Casco inspectierapport

Scheepsnaam:	Lumara	NBKB nummer:	W. Ki.2018.04.11252
ENI-nummer:		Datum inspectie:	24-04-2018
Soort vaartuig:	pleziervaartuig	Plaats inspectie:	Terherne
Soort certificaat:	CBB	NBKB inspecteur:	R.J.H. Klaassen

Lumara, casco meting 24-04-2018

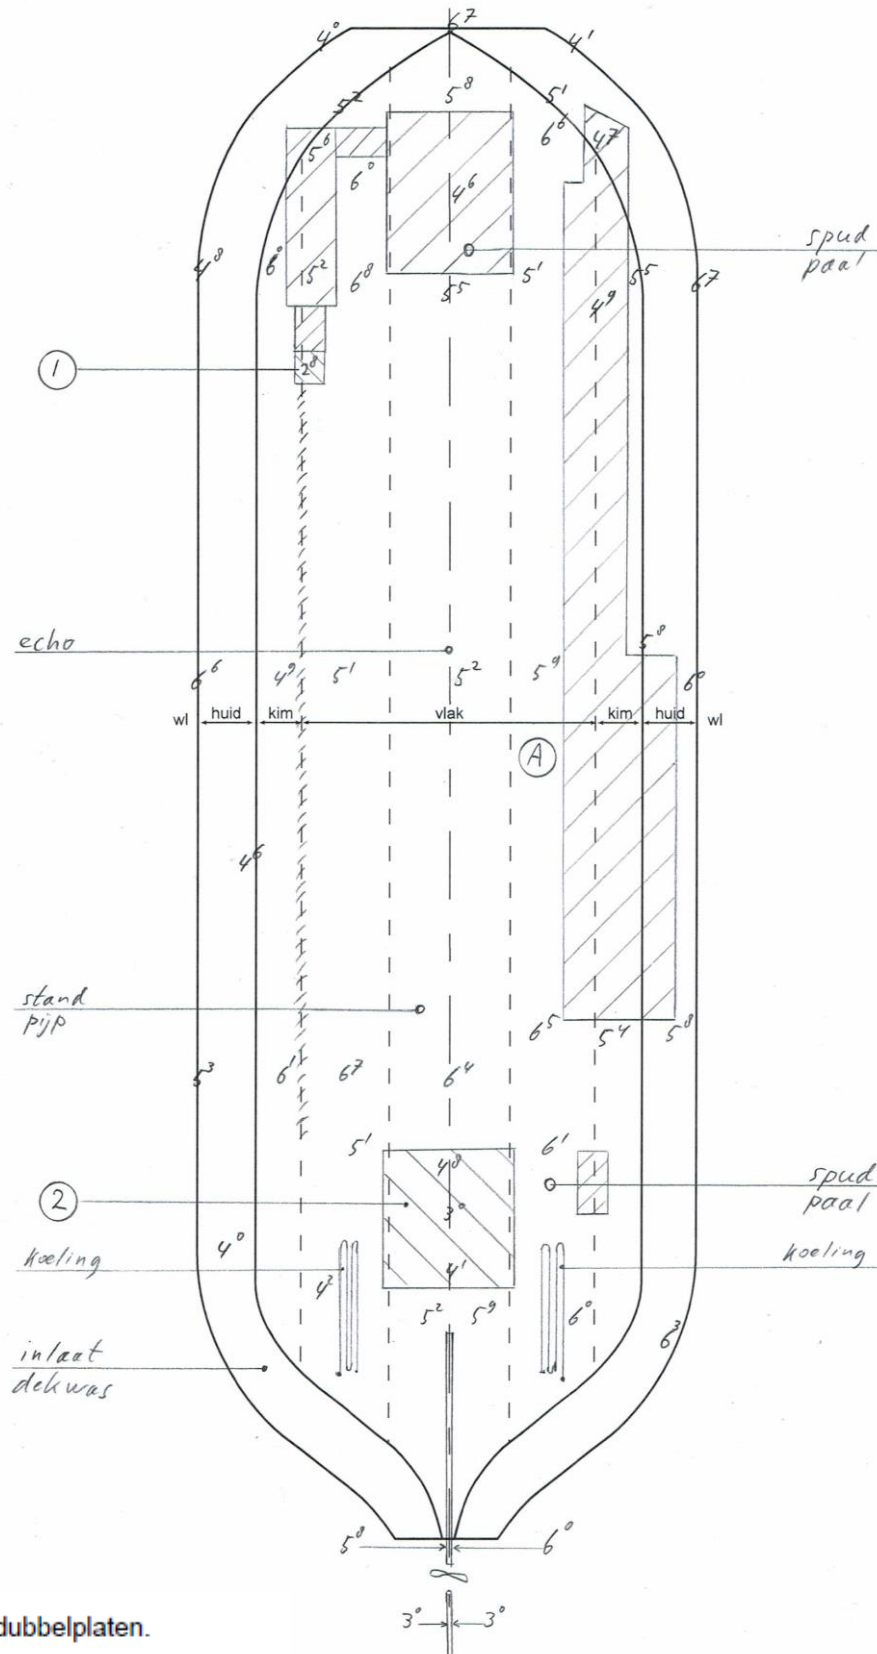
1. Dubbeling aanbrengen: afm. ca. 500 x 600 x 6 mm
2. Dubbeling aanbrengen: afm. ca. 850 x 1600 x 6 mm

Standpijp was in het schip niet bereikbaar voor inspectie. Bij de volgende casco keuring er voor zorgen dat deze bereikbaar is.

Door het mailen van foto's aantonen dat bovengenoemde afwijkingen zijn opgelost
